**Turbo**

728680-0010 y anteriores

FORD Mondeo TD Ci , Jaguar X-Type

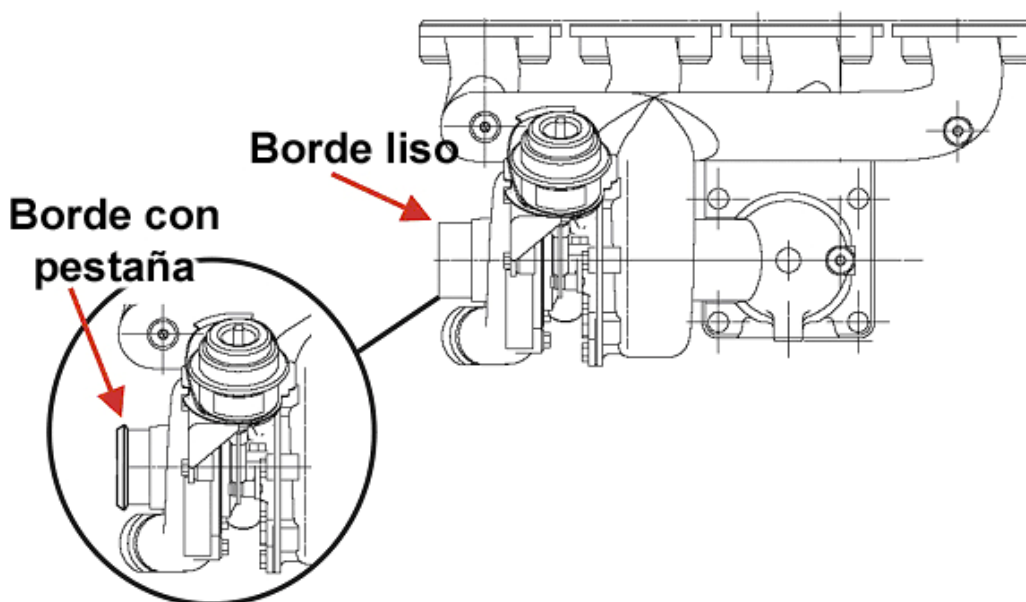
En estos turbos de Ford se ha procedido a modificar la caracola de admisión añadiéndole una pestaña para que el manguito de admisión de aire quede mejor fijado.

El manguito de entrada también ha sido modificado y aunque es una modificación menor es conveniente reemplazar el manguito al cambiar el turbo por la nueva versión.

El nuevo manguito es de plástico duro, mientras los anteriores eran de goma.

Todos los turbos **728680-0010** y anteriores han sido sustituidos por el **728680-0012** que es el que tiene la pestaña.
